Oggetto: Istanza del procedimento di Verifica di assoggettabilità a VIA ai sensi dell'art.19 del D.Lgs.152/2006 e s.m.i. relativa al progetto nuova cabina di sezionamento a 132kV "FRANCHINI ACCIAI" e suo collegamento aereo con elettrodotto a 132kV in singola terna all'esistente cabina primaria di Brandico nei comuni di Brandico e Mairano in provincia di Brescia.

**Trasmissione delle controdeduzioni alle osservazioni formulate dal comune di Mairano.
[ID_VIP: 3702] – Ns.Rif.1182524**

NUOVA CABINA DI SEZIONAMENTO A 132kV
FRANCHINI ACCIAI

**INTEGRAZIONI AL
PIANO DELLE OPERE**

DPA in relazione alla variante al PGT del Comune di Mairano "Ambito di trasformazione F"

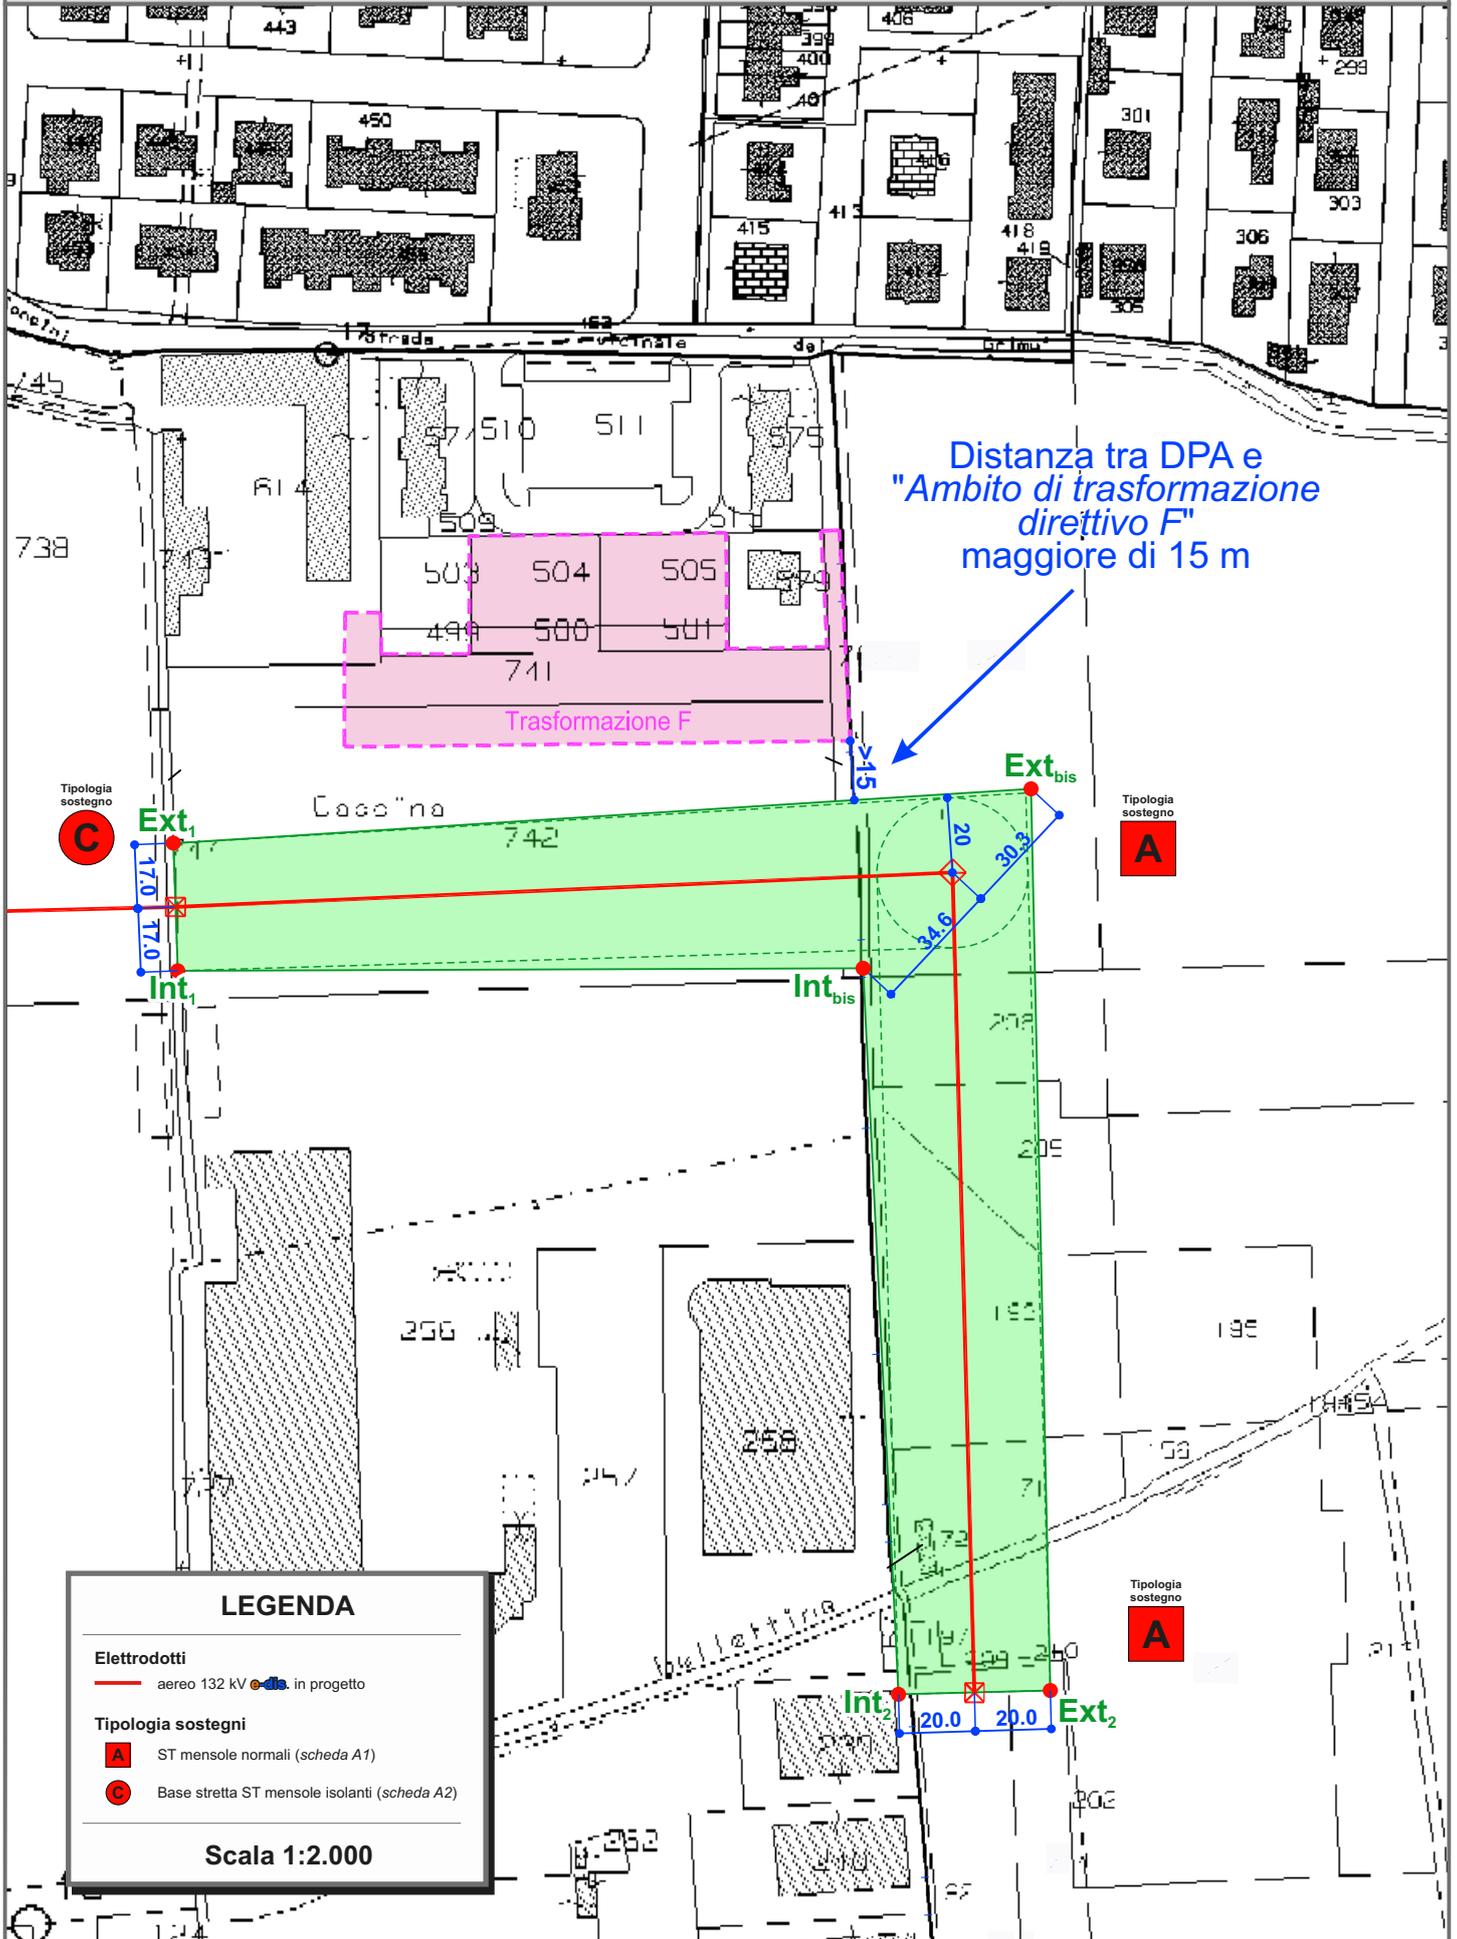
Indipendentemente da ciò, anche volendo considerare la variante al PGT “Ambito di trasformazione F” citata come una zona al cui interno si collocheranno potenziali ricettori, le DPA risultano abbondantemente lontane da tale ambito, così come rappresentato sul fascicolo “Integrazioni al Piano delle Opere” (elaborato n. 1182524.04.01) al capitolo “10 - Radiazioni non ionizzanti”.

Il Decreto del Ministero dell'Ambiente del 29 maggio 2008 "Approvazione della metodologia di calcolo per la determinazione delle fasce di rispetto per gli elettrodotti" indica al punto 5.1.4.2 come si determina la DPA per le linee ad alta tensione con cambi di direzione.

Nel caso specifico, al fine di ottenere una rappresentazione precisa sulle distanze effettive a cui i potenziali ricettori potrebbero trovarsi esposti, si è proceduto calcolando l'incremento delle estensioni della fascia di rispetto in funzione dell'angolo di deviazione che la linea in progetto subirà in quel punto.
